# 高知県国見山周辺における風力発電事業風車機種 変更に関する意見交換会

# 高知県国見山周辺における風力発電事業 風車機種変更・基数減少について

2025年1月  
電源開発株式会社  
陸上風力事業部

## 機種変更による評価書との比較

## 【対象事業実施区域及び風力発電機の配置】

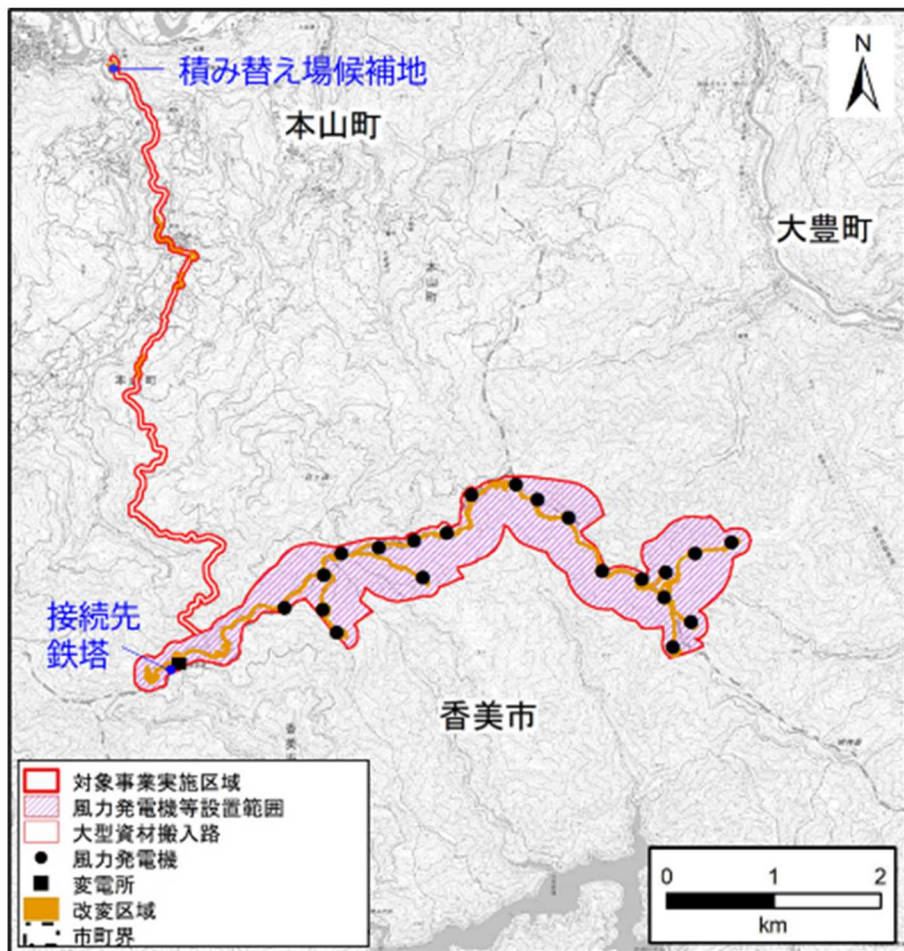
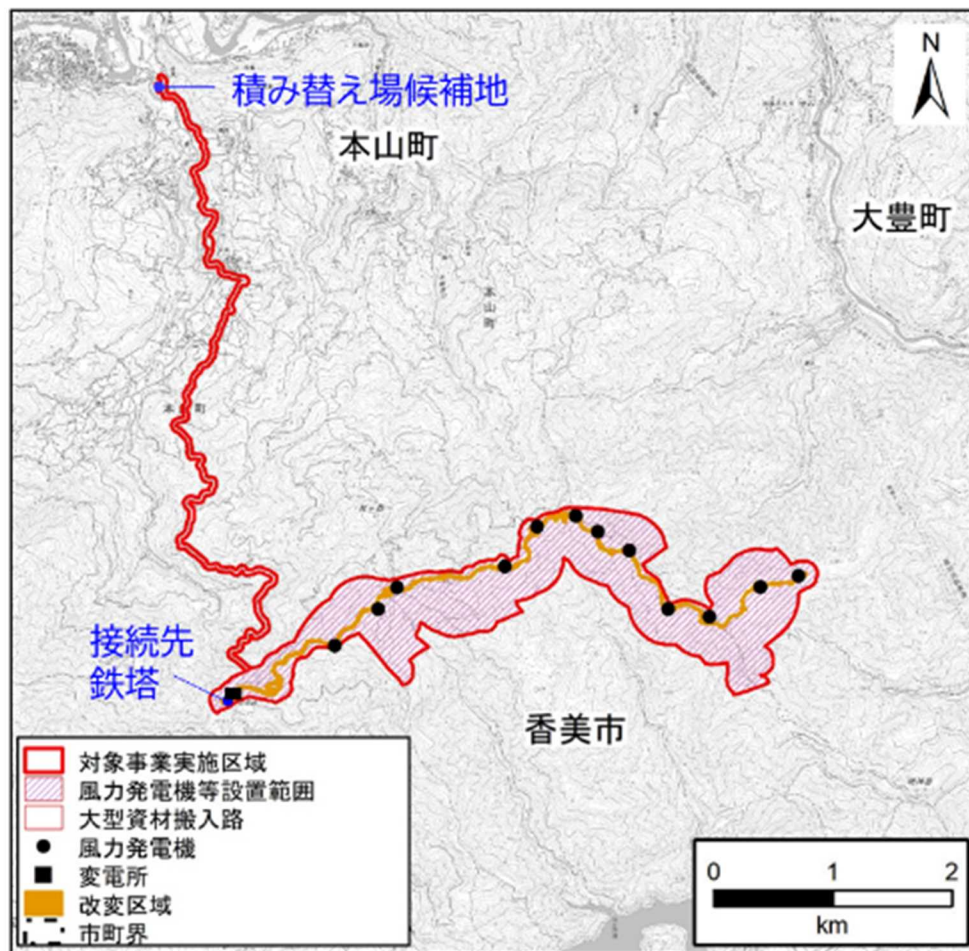
- ◆ 評価書において、導入を検討していた2,000kW級風車を詳細設計での検討において、4,000kW級風車に変更し、基数減とすることで、改変面積と計画土量の大幅な削減が見込める。

評価書	諸元変更後
単機出力(定格)	2,300kW / 3,000kW	4,200kW
基数	21基	12基
騒音パワーレベル	104.0dB	107.0dB

## 【主要な眺望点及び日常的な視点場から見た風力発電機の最大垂直見込角の予測結果】

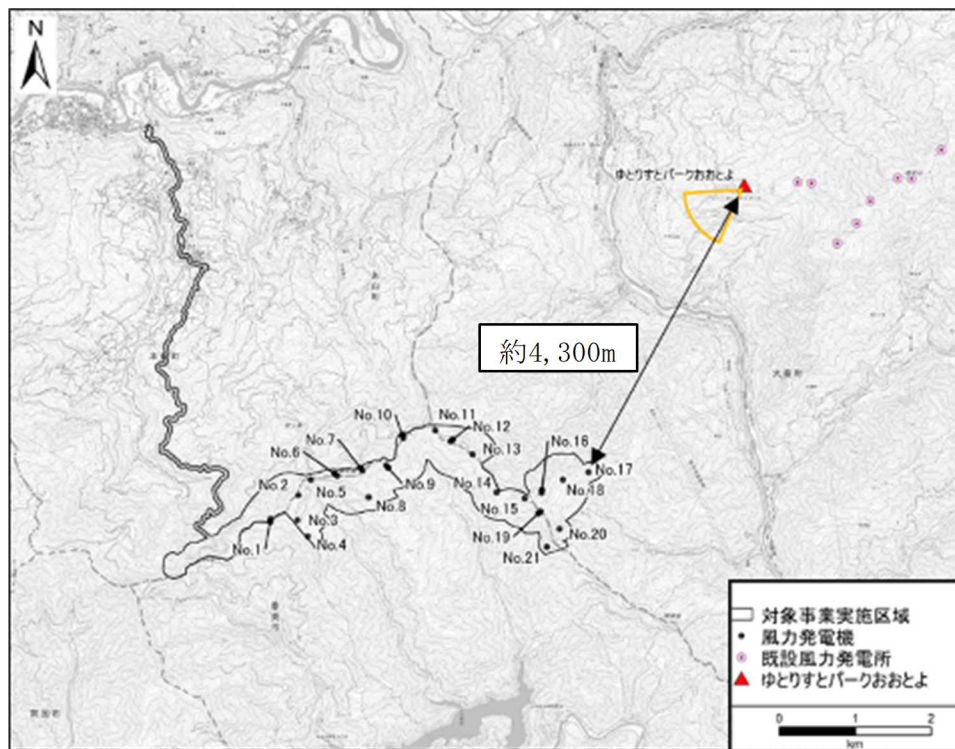
諸元変更に伴い風力発電機は大きくなるため、垂直見込角も大きくなるものの、最大でも「シルエットによらず、さらに環境融和塗色されている場合には、ほとんど気にならない。」とされる1.5～2°をやや上回る程度であるため、風力発電機の存在に伴う影響は小さい。
